LOCAL: Beco N.º Sr.º do Livramento, Quinta Nova — Famalicão

ASSUNTO: "Formulário n.º WSA14089 - Licenciamento para Obras de Edificação"

PROCESSO N.º: 299/25

INFORMAÇÃO

Figura 1 - Limite da propriedade conforme consta no visualizador de prédios do sistema nacional de informação cadastral, da Direção-Geral do Território, disponível em <https://snic.dgterritorio.gov.pt/visualizadorCadastro> e acedido a 13-11-2025 (s/ escala).

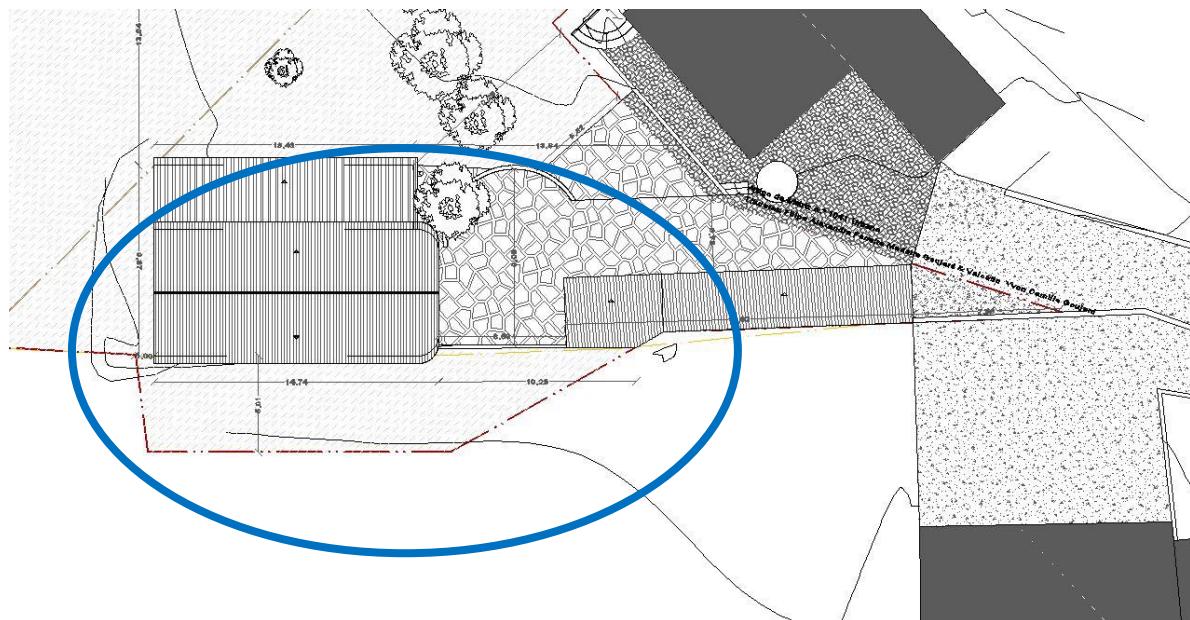
Dos elementos agora entregues pelo interessado, verifica-se que não foi realizada a unificação/emparcelamento dos referidos artigos, dado que não foi entregue nova certidão da conservatória do registo predial e a memória descriptiva e justificativa menciona o mesmo artigo, tendo sido, por sua vez, apresentado novo limite da propriedade por forma a corrigir as questões elencadas. Contudo tal limite não pode ser aceite, porquanto não foi realizada a sua alteração junto da Direção-Geral do Território, conforme se verifica pela consulta ao visualizador de prédios do sistema nacional de informação cadastral, e ainda porque o desfasamento entre os limites (o constante do cadastro e o agora apresentado), ultrapassa o erro admissível, que corresponde a um erro quadrático de 0,9 m e um erro máximo de 2,5 m, conforme indicação da Direção-Geral do Território.

Com efeito, não pode ser considerado o limite agora apresentado, razão pela qual se mantêm as incorreções anteriormente elencadas.
